## Изменения №1 к СП 17.13330.2011 «Кровли»

Рисунок П.1 (а) обозначение «21» заменить на «18» и «20а» заменить на «17».

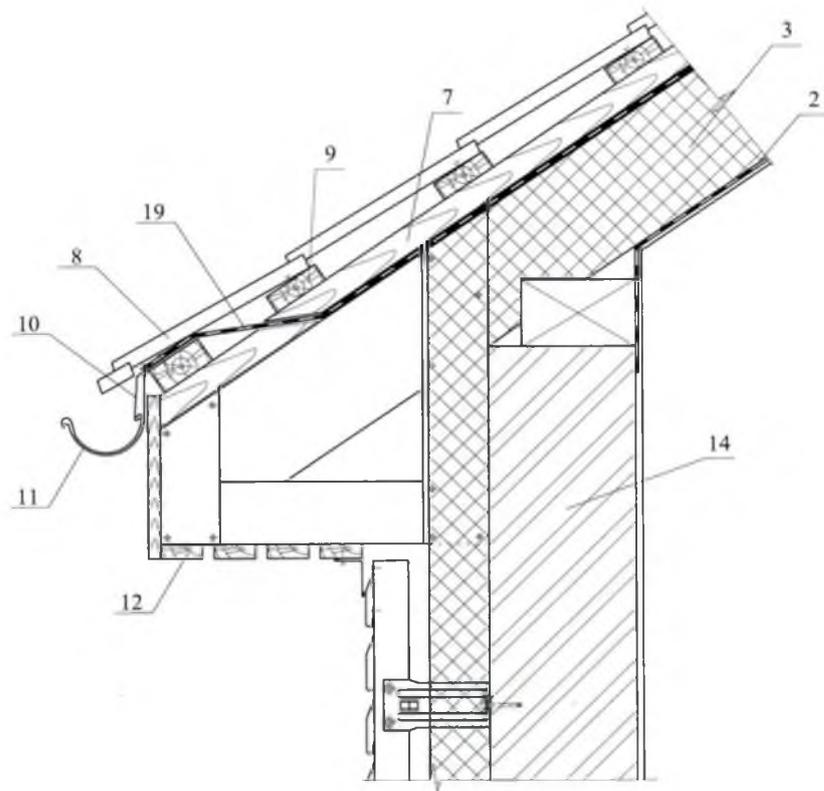
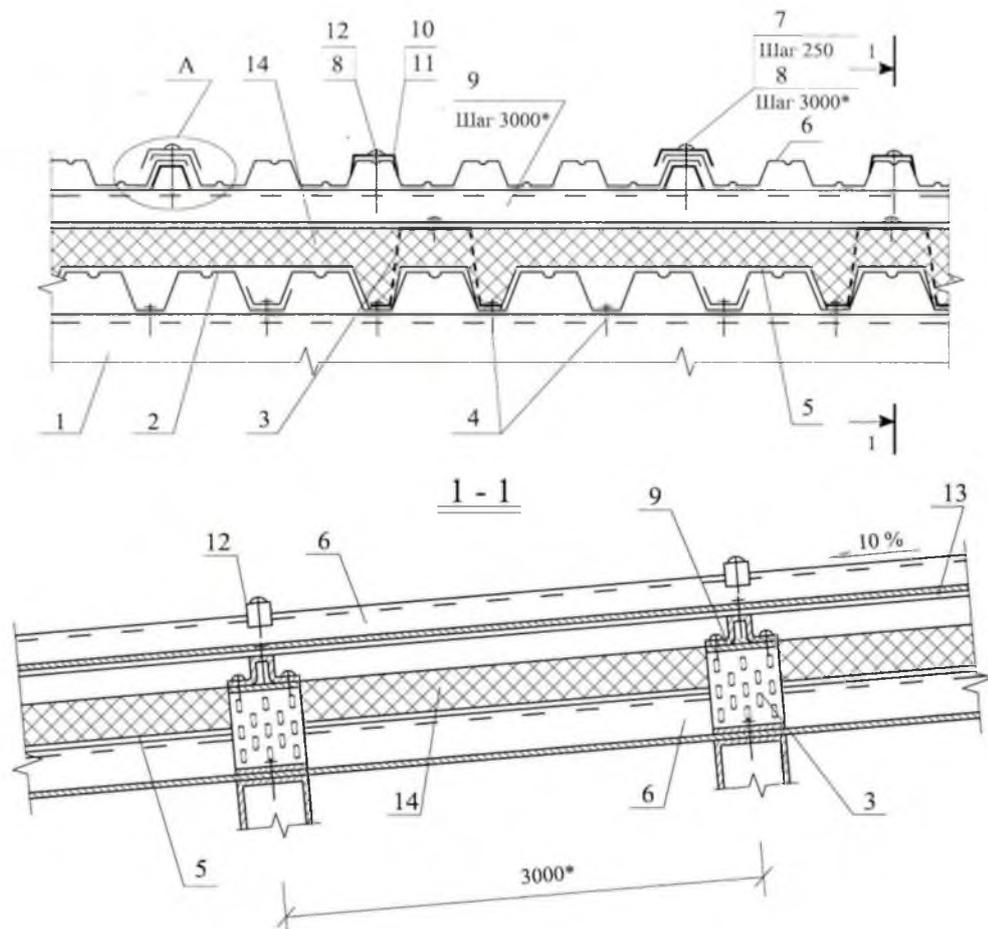
Рисунок П.1 Подписи к рисункам читать в следующей редакции:

1 – несущая плита; 2 – пароизоляция; 3 – теплоизоляция; 4 – дополнительная теплоизоляция по периметру здания; 5 – мауэрлат; 6 – стропило; 7 – контробрешетка; 8 - металлочерепица; 9 – обрешетка; 10 – карнизная планка (капельник); 11 – скоба желоба; 12 – подшивка карниза; 13 – каркас карнизного свеса; 14 – стена; 15 – щипцовое окно; 16 – снегозадерживающее устройство; 17 – ветрозащитный слой (из стеклохолста); 18 - металлический удерживающий элемент; 19 – ветрогидрозащитная пленка.

**Рисунок П.1 (б)**

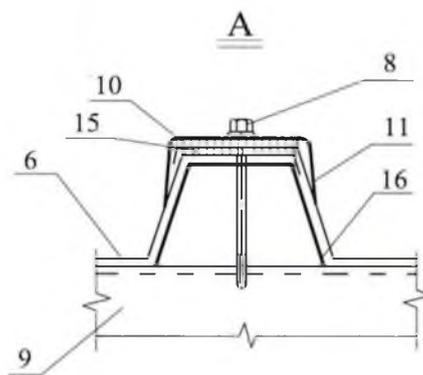
Рисунок П.1 (б) заменить на приведенный ниже.

Рисунок П.5 Покрытие (крыша) с кровлей из профилированных стальных листов

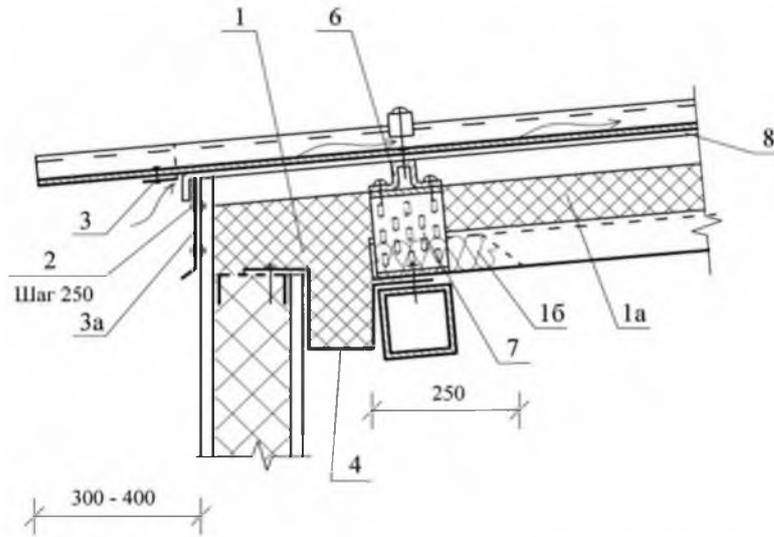
Дополнить примерами решения узлов с применением кровли из профилированных листов (рисунки П.5-П.8).

1 - прогон; 2 - несущий стальной профилированный настил; 3 - опорный термопрофиль из стали толщиной 3 мм; 4 - винт самонарезающийся В6х25; 5 - пароизоляция; 6 - стальной профилированный настил; 7 - заклепка комбинированная; 8 - винт самонарезающийся В6х80; 9 – П-образный профиль; 10 – герметизирующая лента; 11 – шайба стальная; 12 – шайба неопреновая; 13 – ветрогидрозащитная пленка; 14 – теплоизоляция; 15 – мастика герметизирующая; 16 – элемент жесткости толщиной 2 мм.
